### Vyrozumění o obsahu odvolání

Úřad městské části Praha 5, odbor územního rozhodování, vydal dne 09.03.2010 pod č.j. OUR.Koš.p.1475/204-55535/09-Pka-UR, rozhodnutí o umístění stavby, kterým umístil stavbu s označením „řadové bytové domy Košíře“.

K č.j.OUR.Koš.p.1475/204-55535/09-Pka-UR  
„Řadové bytové domy Košíře “

#### Odvolání proti rozhodnutí o umístění stavby

Výřez z původního výkr. ŘEZ „A“ OBJEKTEM 1475/204 (VÝKRES 19)

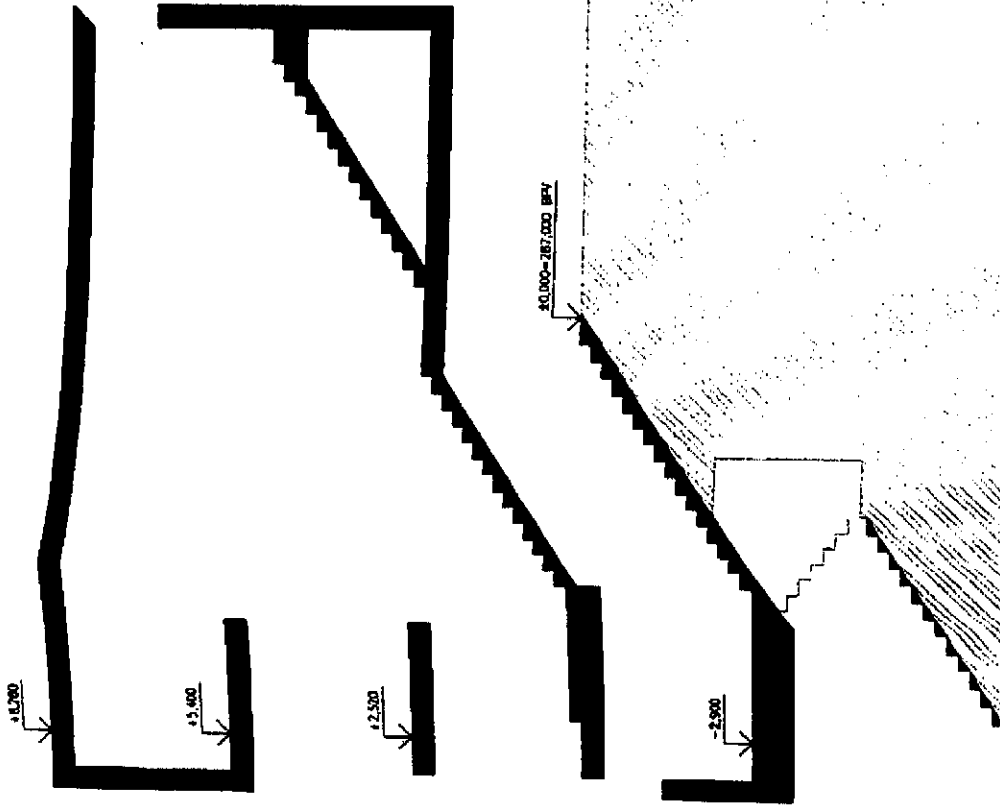
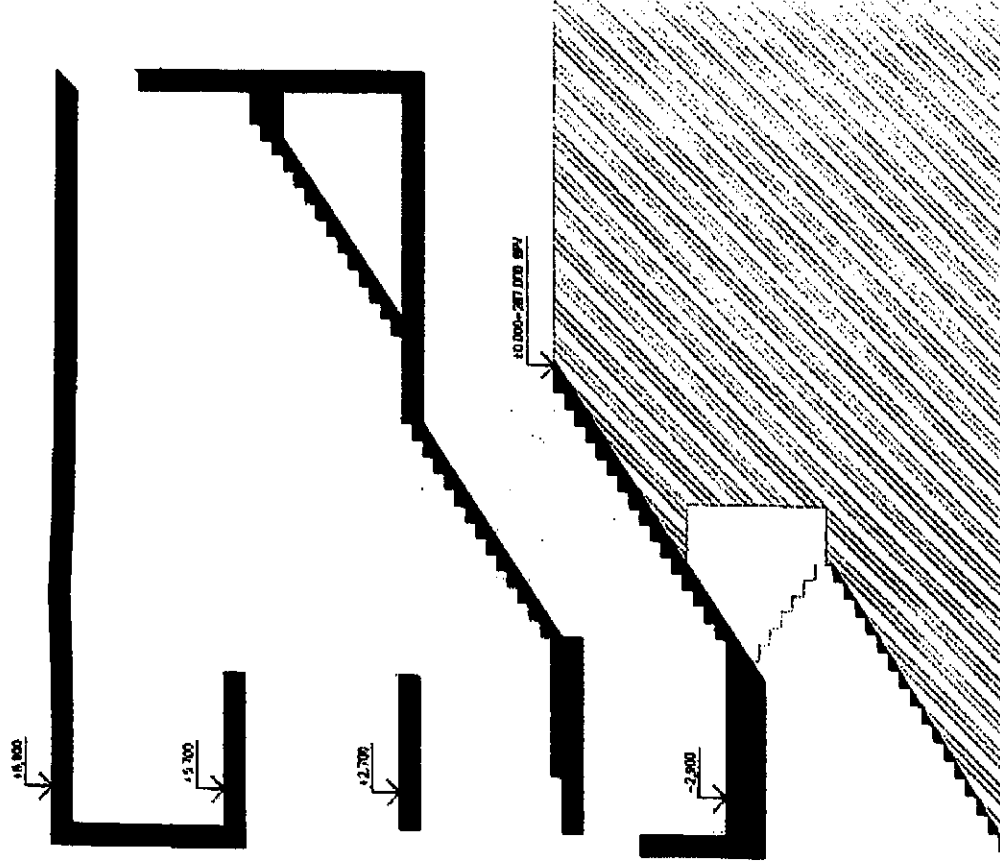
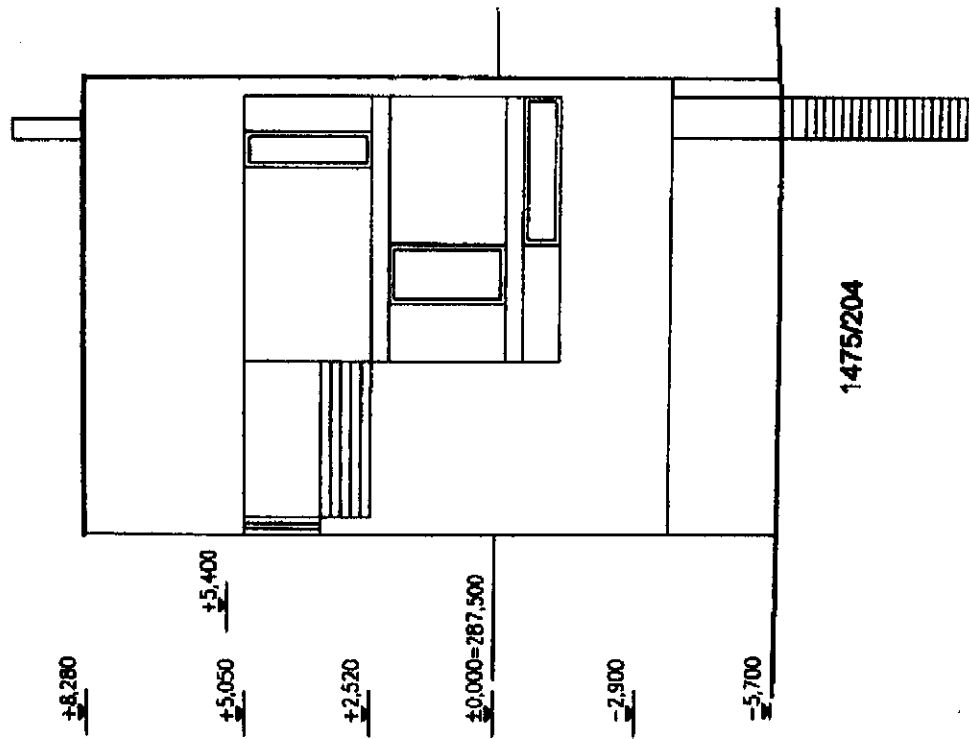
**19. Ve výkresové dokumentaci byly po veřejném ústním jednání provedeny změny, které nejsou zaznamenány v soupisu spisu. Účastníci řízení s nimi nebyli seznámeni a nebyla jim poskytnuta možnost se k nim vyjádřit. Stavební úřad přitom ze změněných výkresů vycházel při vydání rozhodnutí o umístění stavby.**

Při nahlížení do spisu dne 22.3.2010 odvolatel zjistil ve výkresové dokumentaci přítomnost změněných výkresů. Změny zaznamenal v následujících výkresech:

Z porovnání obsahu původních a změněných výkresů vyplývá, že byly změněny výškové kóty objektů 1475/204, 1475/205 a 1475/210.

Kóta na původních výkresech	Kóta na změněných výkresech	Poznámka
1.NP	-2,900	-2,900	
2.NP	0,000 = 287,000 Bpv	0,000 = 287,000 Bpv	
3.NP	+2,520	+2,700	
4.NP	+5,400	+5,700	
atika	+8,280 výkres 17 i výkres 19	+8,900	Výška atiky v UR +8,900 = 295,900 Bpv
